聚智园项目规划许可变更

公示时间: 2025年10月31日至2025年11月9日

一、项目概况

五、变更前后对比示意图

A1#

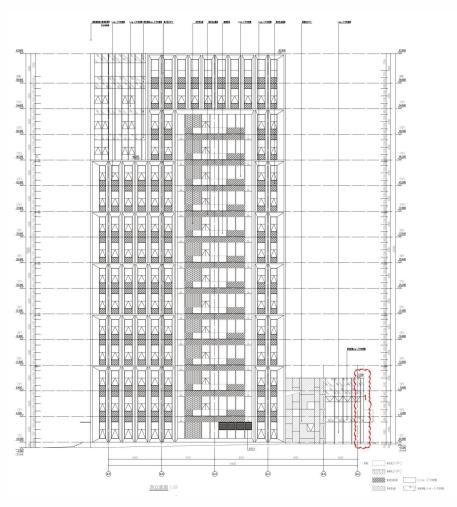
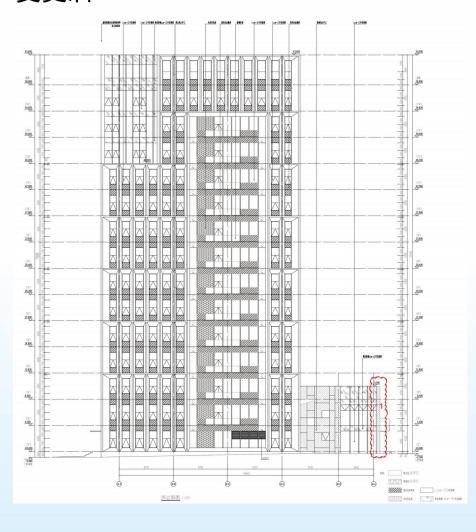
西立面图: 1、材质填充调整为深咖色 UHPC。

A1#

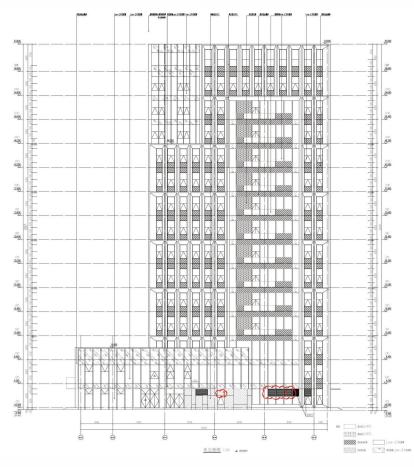
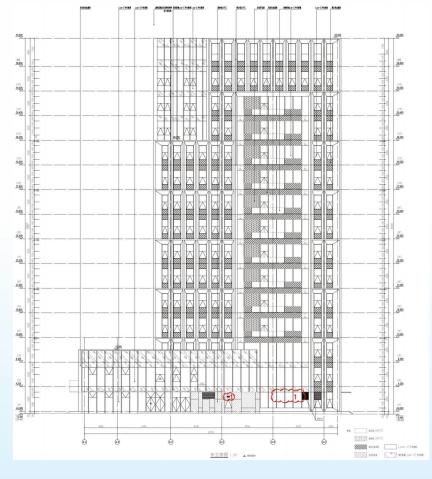
东立面图: 1、百叶设置调整。

A2#

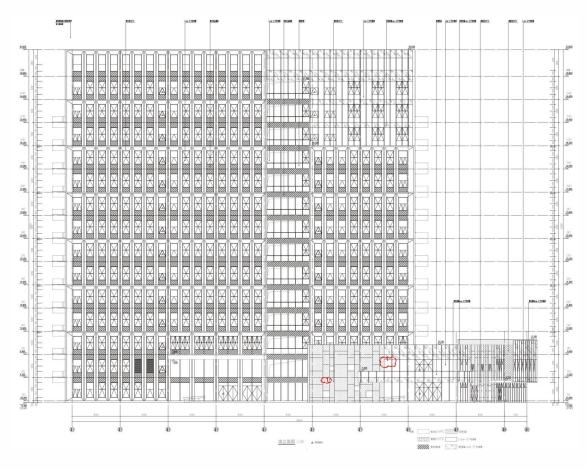
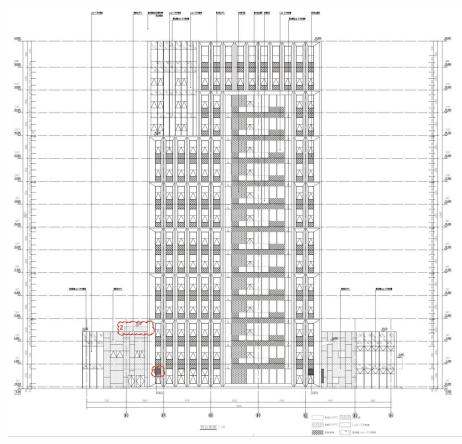
南立面图: 1、百叶设置调整。

A2#

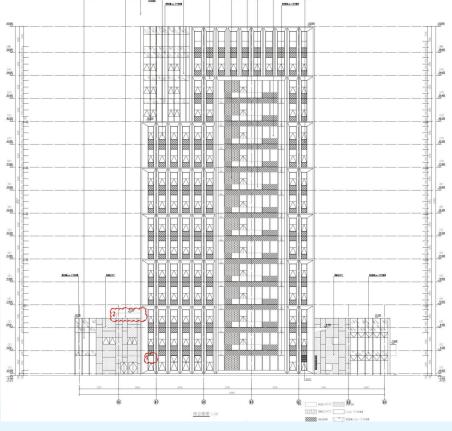
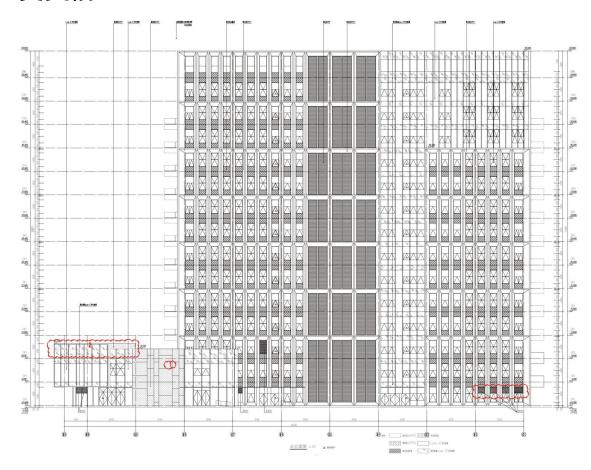
西立面图: 1、百叶设置调整。

2、局部深咖色 UHPC 材质填充取消。

A2#

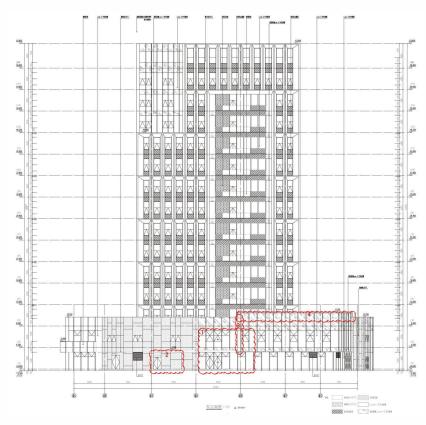
北立面图: 1、百叶设置调整。

2、玻璃幕墙标高调整为 10.15 米。

A2#

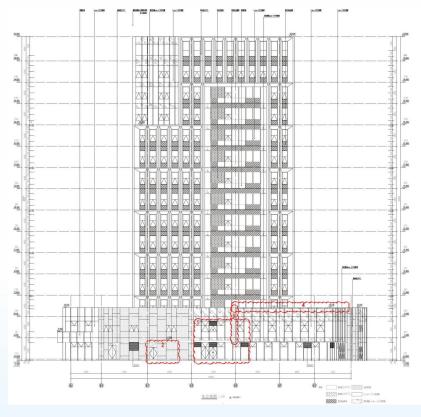
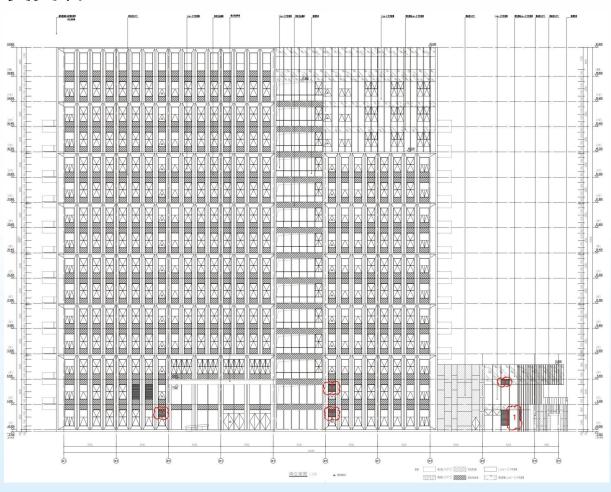
东立面图: 1、百叶设置调整。

2、出入口调整。

3、材质填充调整为深咖色 UHPC。

4、玻璃幕墙标高调整为 10.15 米。

A3#

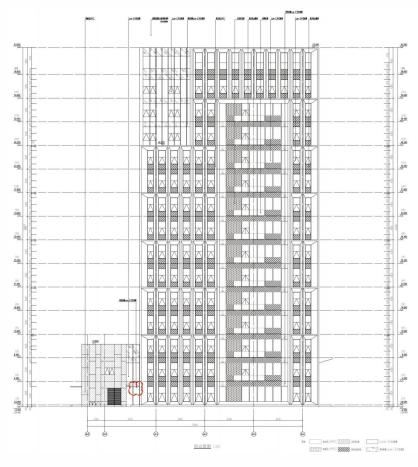
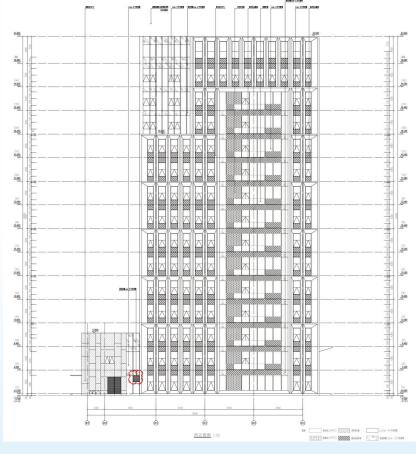
西立面图: 1、百叶设置调整。

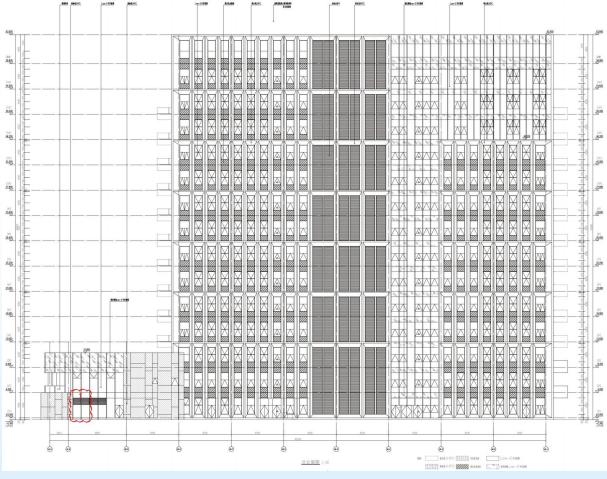
北立面图: 1、局部深咖色 UHPC 材质填充取消,调整为玻璃幕墙。

A3#

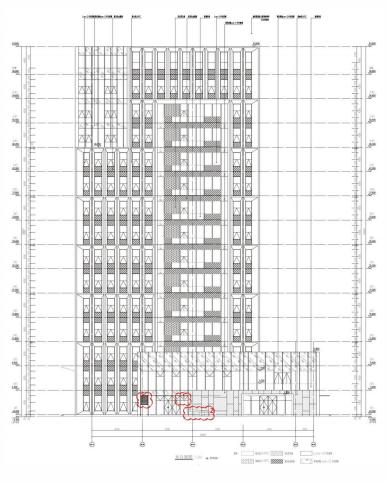
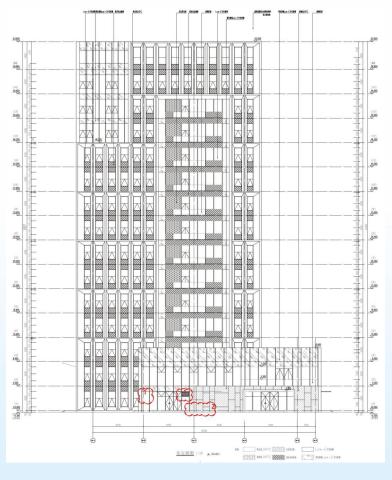
东立面图: 1、百叶设置调整。

2、无障碍坡道取消。

B2#

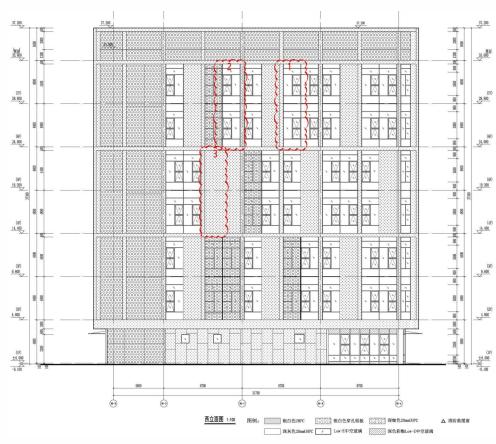
北立面图: 1、六层、七层、二层、三层 B2~3 轴至 B2~4 轴增设穿孔铝板。

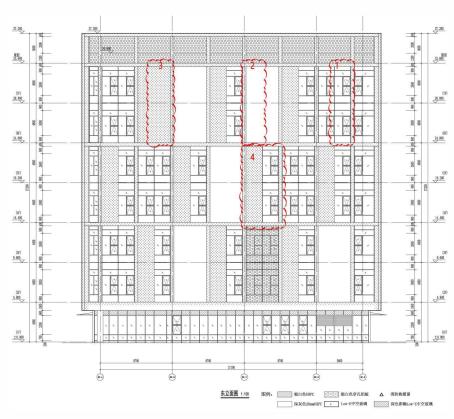
西立面图: 1、六层、七层西立面 B2~C 轴至 B2~D 轴, 增设穿孔铝板。

2、六层、七层西立面 B2~B 轴至 B2~C 轴, 增设穿孔铝板。

3、四层、五层西立面 B2~C 轴至 B2~D 轴, 增设窗户。

B2#

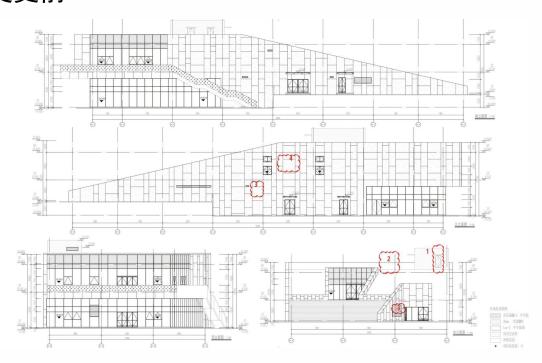
东立面图: 1、六层、七层东立面 B2~D 轴至 B2~E 轴、增加穿孔铝板。

2、六层、七层东立面 B2~C 轴至 B2~D 轴, 增设穿孔铝板。

3、六层、七层东立面 B2~B 轴至 B2~A 轴, 增设窗户。

4、四层、五层东立面 B2-C 轴至 B2^D 轴,取消窗户,变更为银白色 UHPC。

B3#

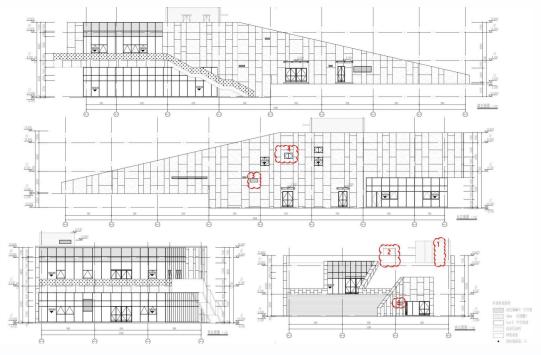
东立面图、北立面图: 1、弱电间门取消(只取消门),增设油烟井。

- 2、补充原冷媒井立面。
- 3、百叶设置调整。
- 4、二层平面图窗移至楼梯最高处。

B5#

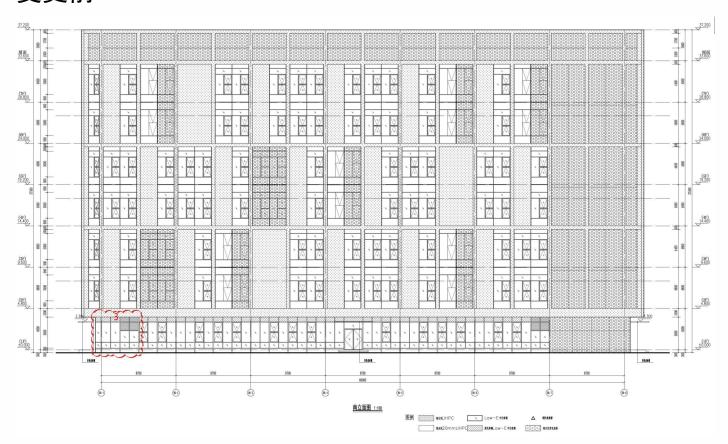
西立面图: 1、四层、五层 B5~A 轴至 B5~B 轴,调整为银白色 UHPC。

B6#

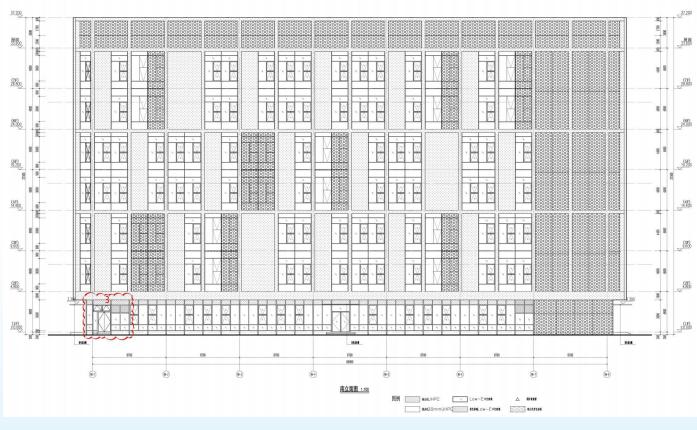
南立面图: 3、西立面 B6~B 轴交 B6~1 轴处门取消,调整到南立面。

B7#

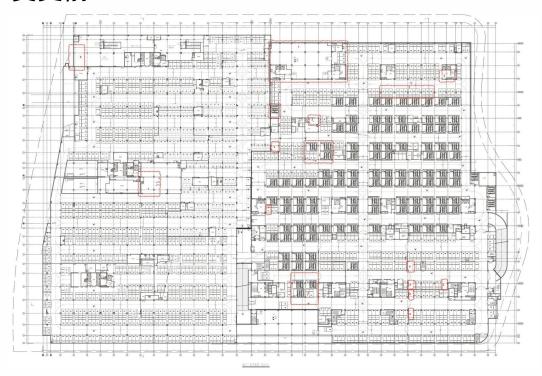
西立面图: 1、二层、三层 B7~D 轴至 B7~C 轴处,变更为穿孔铝板。

2、B7~B 轴交 B7~1 轴处一层门边及门头处填充调整深咖色 UHPC。

地下室 变更前

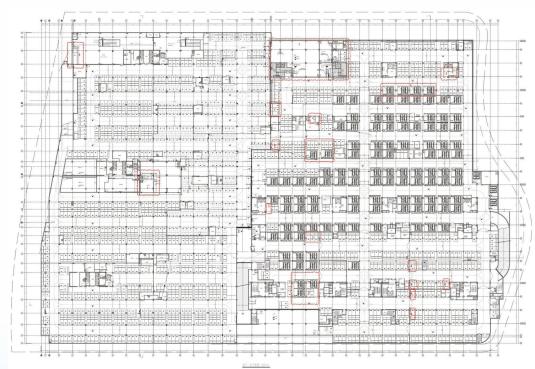
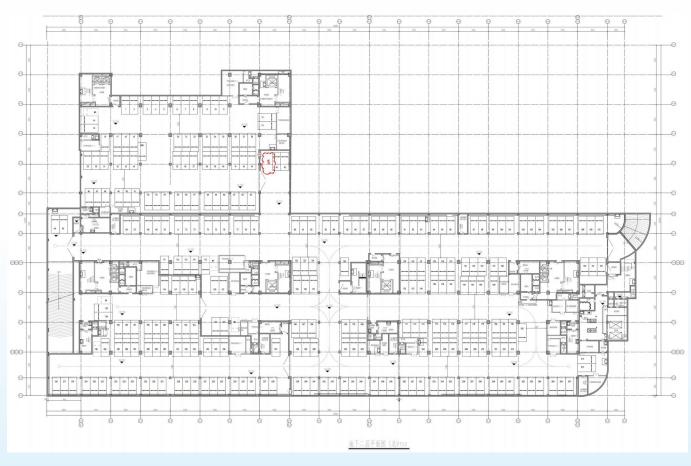
- 1、调整变电所布局,门位置调整、墙体调整、台阶踏步相应调整。
- 2、门位置调整、增加墙体、门。
- 3、机械车位与自走车位位置调整。
- 4、新增车位画线。
- 5、取消车位画线。
- 6、增设设备间。
